## 第 61 回 高輪築堤調査・保存等検討委員会【全体会】

## 「5・6街区の高輪築堤跡の文化財的価値及び保護措置について(3)」に対する 当社の見解について(2)

「国際交流拠点・品川」における高輪築堤等の価値・あり方に関する有識者検討会議（第17回）

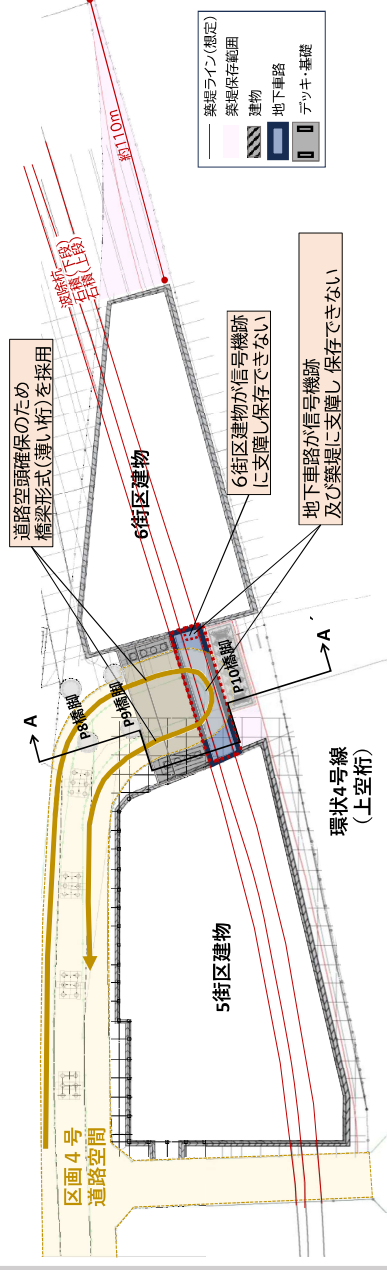
- 築堤本体を残したうえで土留めをずらし車路を整備、成立する範囲内に機械式駐車場を入れる。
- 現状想定している駐車場の台数及び根拠、減免の可能性。

「上下フロアを繋ぐ車路スロープ」を確保したうえで部分保存の可能性を再検討

⇒ **必要な台数を確保するため、大規模な地下掘削(地下9~10層)が必要な建築計画を採らざるを得ない**

- 安全面の課題
  - ・通常の建築計画では採りえない、隣り合った上下スロープ
  - ・クランクの多い地下車路配置
- 建築計画の困難性
  - ・一般的な建築計画では採りえない大深度の建築計画となり、構造・施工上の困難性に課題

- 工事費の増大ならびに工期の長期化
  - ・不整形な建物、大規模地下掘削

平面イメージ

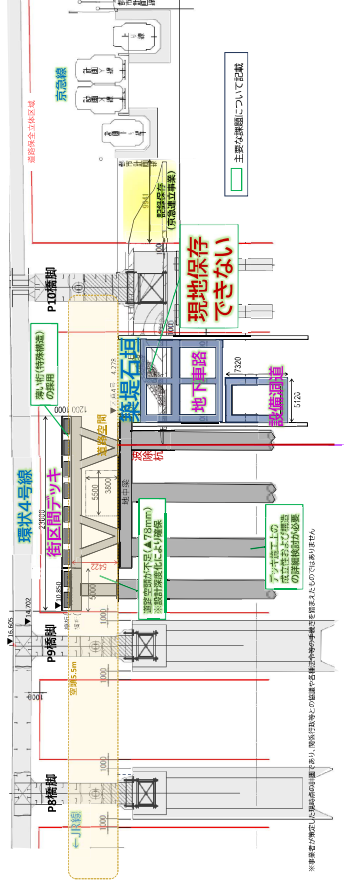
現計画では、5・6街区間において地下車路と設備洞道が高輪築堤(信号機跡含む)と全的に重なっており、築堤の現地保存が困難

5・6街区間における構造物の計画について、**街区間デッキ・地下車路・設備洞道を同一構造物とするシミュレーションを実施中**  
 同一構造物として整備する場合、**設計等の基準から一体の建築構造物になる**

《一体構造物のイメージ》

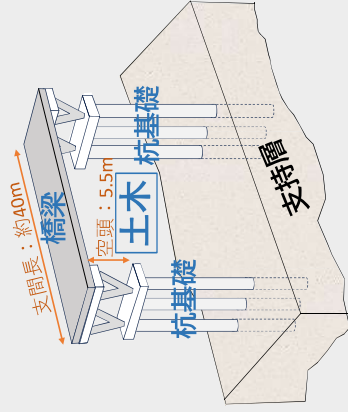
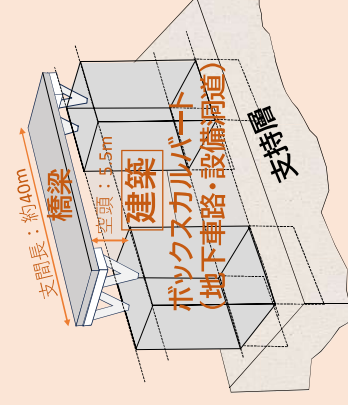
- ・街区間デッキと地下車路・設備洞道を同一構造物として整備する計画に見直すことで、現地保存が可能になるのではないかと。

建築法令適合等への認証に関する行政協議等が必要となる  
 ※建築構造物が土木構造物を支える構造物事例が見当たらず適用・認定にハードルがある

想定する構造  
 ・街区間デッキ桁を橋脚で支え、下部は地下車路・設備洞道のボックスカルバートにて支持  
 ・ボックスカルバートは強固な地盤上に場所打ち(直接基礎)

一般建築物とは大きく異なる  
 特殊な構造
